DODATEČNÉ INFORMACE Č. 1

OBNOVA NÁMĚSTÍ U PELÁNOVA KOPEČKU – HLUBOKÉ MAŠŮVKY – „ČÁST B-PARKOVIŠTĚ“

Obec Hluboké Mašůvky

ULIČNÍ VPUST 1:20

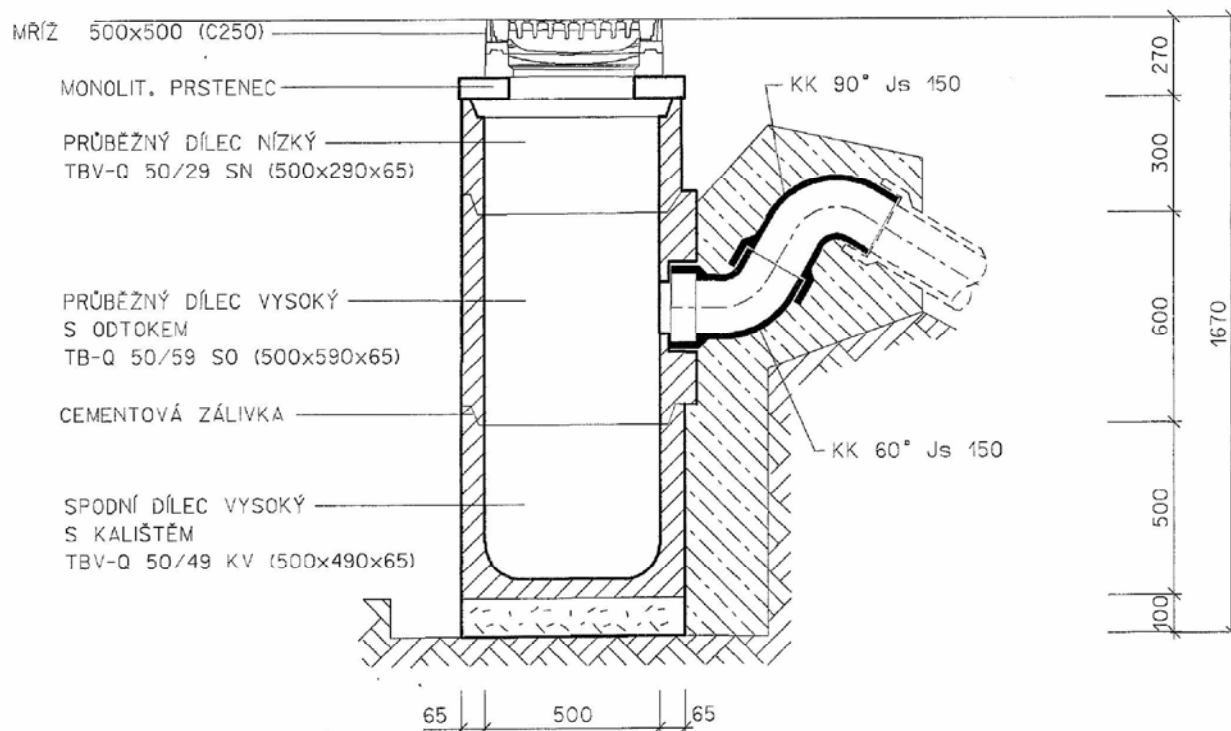
Ve výkazu výměr je položka 895941311RT2 Zřízení uliční vpusti z dílců typ UVB – 50 vč. dodání bet dílců. Pro nacenění této položky by bylo vhodné přiložit výkres skladby uliční vpusti, abychom věděli, ze kterých částí se přesně uliční vpust skládá. Dále ve výkresové dokumentaci není zakresleno, kde se přesně uliční vpust nachází. Současně ve výkazu výměr k položkám Zřízení uliční vpusti a kanalizační přípojka z trub PVC D 160 mm uvést položku napojení kanalizační přípojky do stávajícího potrubí s uvedením dimenze a materiálu stávajícího kanalizačního potrubí.

Výkres vpusti je v příloze. Situace s vyznačením vpusti je v příloze.

Cena za napojení kanalizační přípojky bude obsažena v položce "Zřízení uliční vpusti a kanalizační přípojka z trub PVC D 160 mm".
